Rapport 299

**Projet d'aménagement de la phase 3
de la promenade Samuel-De Champlain
entre la côte de Sillery
et la côte Gilmour à Québec**

Rapport d'enquête et d'audience publique

Septembre 2013

Figure 8 Composantes du projet sous la cote de récurrence 20 ans (5 m) pour les secteurs de la plage et du marais

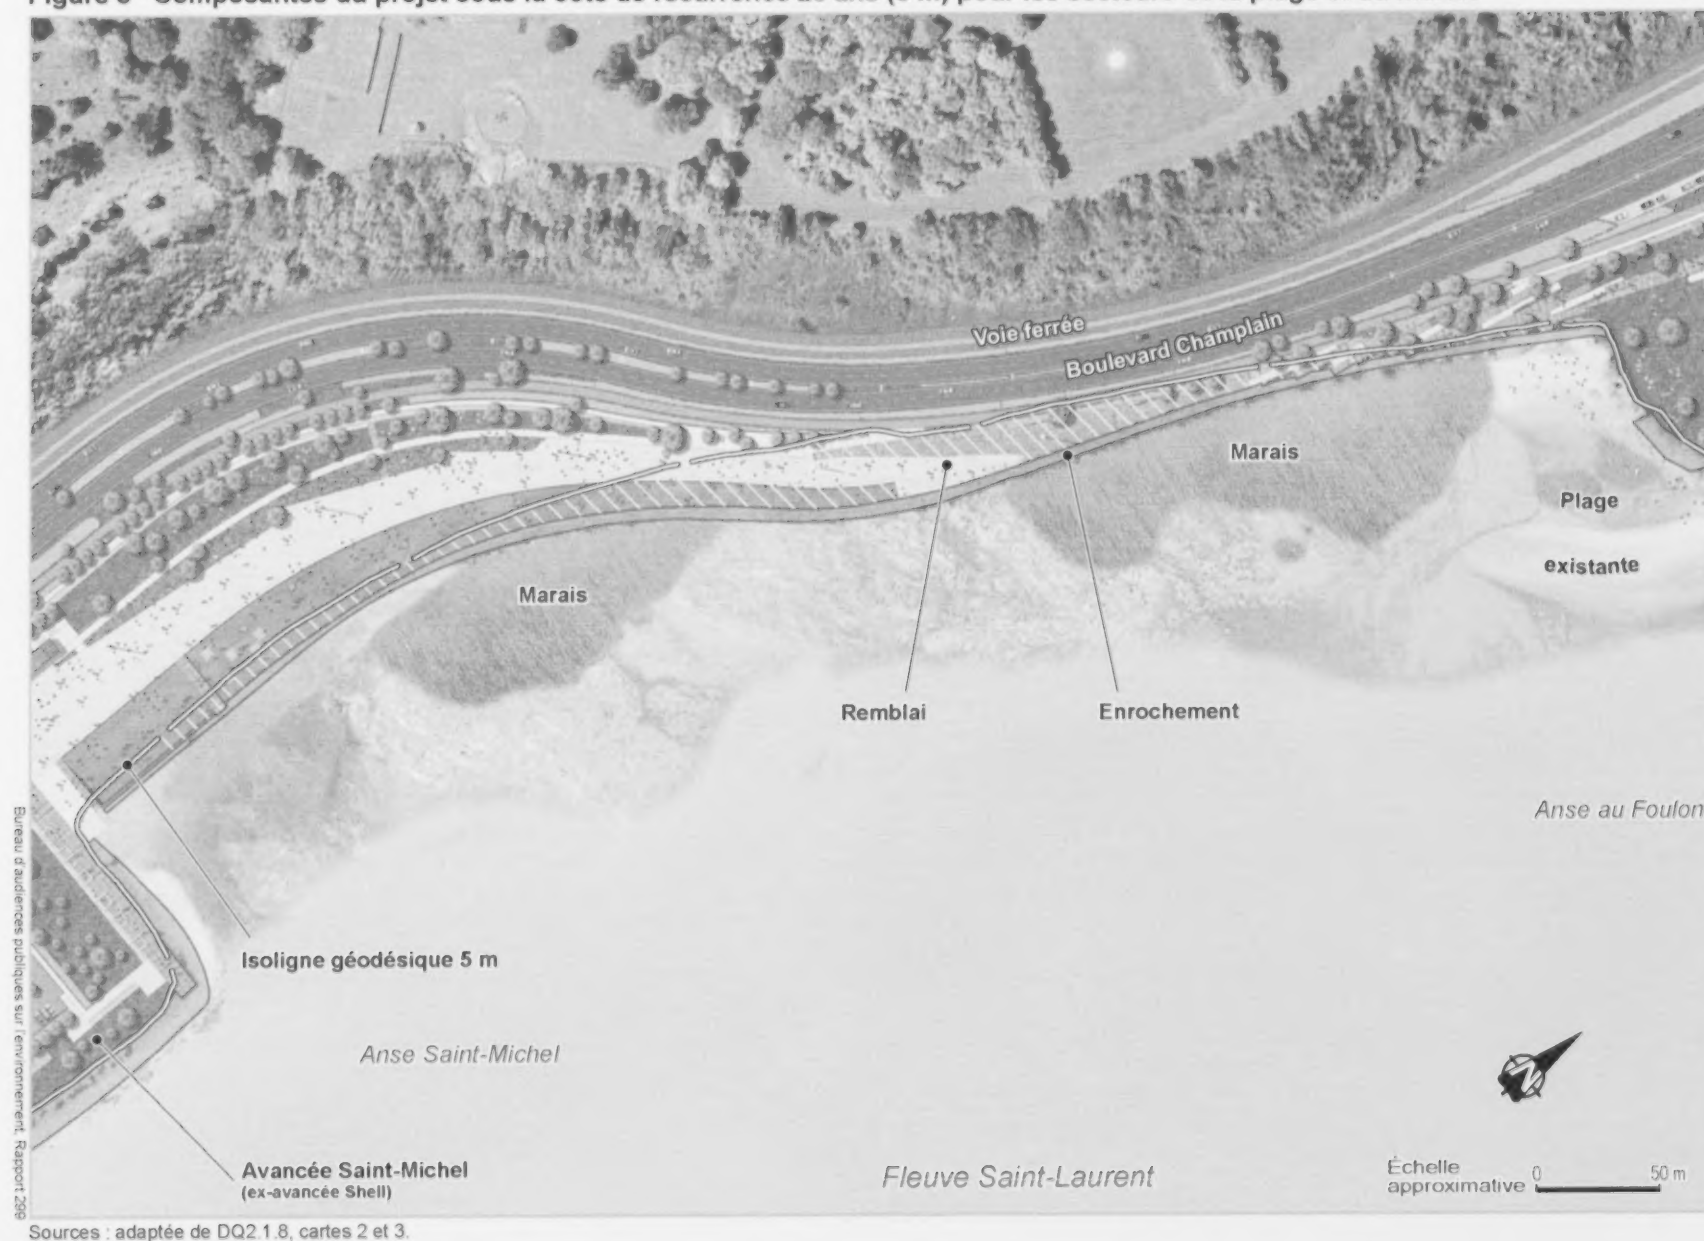
- ♦ *La commission d'enquête constate que le marais intertidal de l'anse Saint-Michel est le seul existant le long du boulevard Champlain et un élément rare du littoral de la ville de Québec. Elle note que ce milieu présente un grand intérêt pour la promenade Samuel-De Champlain par sa biodiversité représentative de l'estuaire fluvial ainsi que par son potentiel pédagogique et écotouristique.*

Dans la zone de la promenade, la ligne naturelle des hautes eaux à récurrence de 2 ans est à l'élévation géodésique 4,3 m (PR3.1, p. 118). Elle se situerait dans la partie supérieure de l'enrochement dont la crête atteindrait 4,5 à 5,0 m (*ibid.*, p. 117). L'aménagement du bassin de baignade et du miroir d'eau s'implanterait immédiatement derrière la ligne d'enrochement. Il empièterait de ce fait sur la bande riveraine protégée.

Même si l'article 3.2, *Mesures relatives aux rives*, permet certaines exceptions, la construction d'un ouvrage sur la bande riveraine protégée irait à l'encontre de l'esprit de la politique. Pourtant, la CCNQ souligne qu'en matière d'aménagement, elle « [...] entend toujours intervenir sur le territoire de manière exemplaire, dans le respect des principes de développement durable qu'elle s'est donnés » (PR3.1, p. 1). Ainsi, son *Plan d'action de développement durable 2008-2013* fixe les objectifs de « favoriser l'adoption de pratiques écoresponsables dans [...] les activités d'entretien et d'exploitation de ses parcs » et de « poursuivre son rôle-conseil en matière de développement durable » (DA3, p. 7 et 8). À ce titre, la commission d'enquête considère que, la CCNQ, en tant qu'institution gouvernementale responsable, devrait faire preuve d'exemplarité dans le choix et la mise en œuvre des aménagements du projet en évitant d'empiéter sur la bande riveraine, d'autant plus que l'objectif du projet est de valoriser le fleuve pour le redonner aux Québécois.
